新竹縣政府工程查核代表照片表

工程名稱：新竹縣新港國小運動操場及周邊設施整建工程

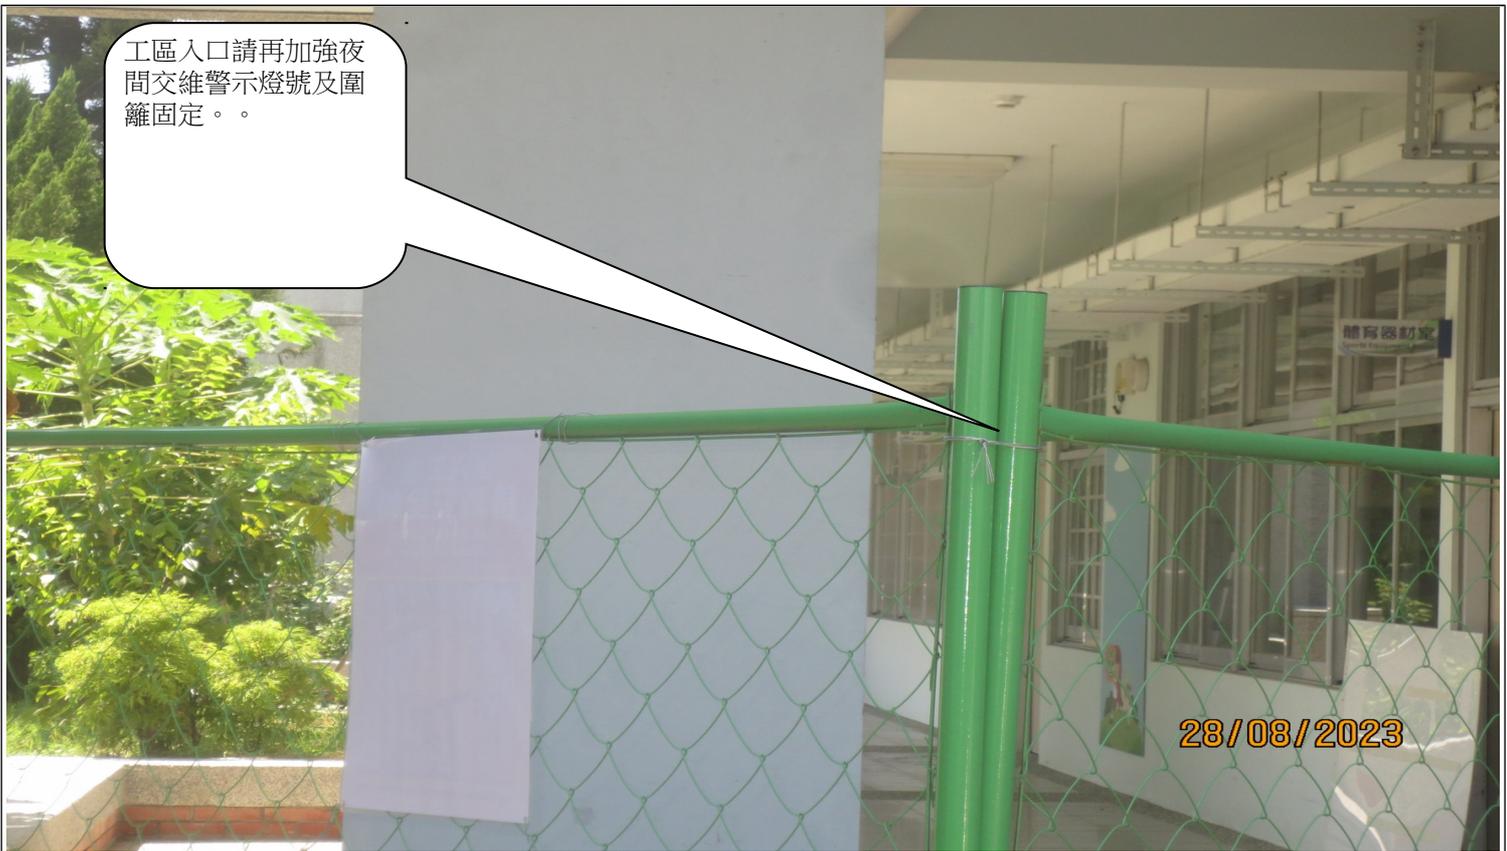
<p>說明</p>	<p>.草皮區有混凝土廢渣未清理。</p>
-----------	-----------------------
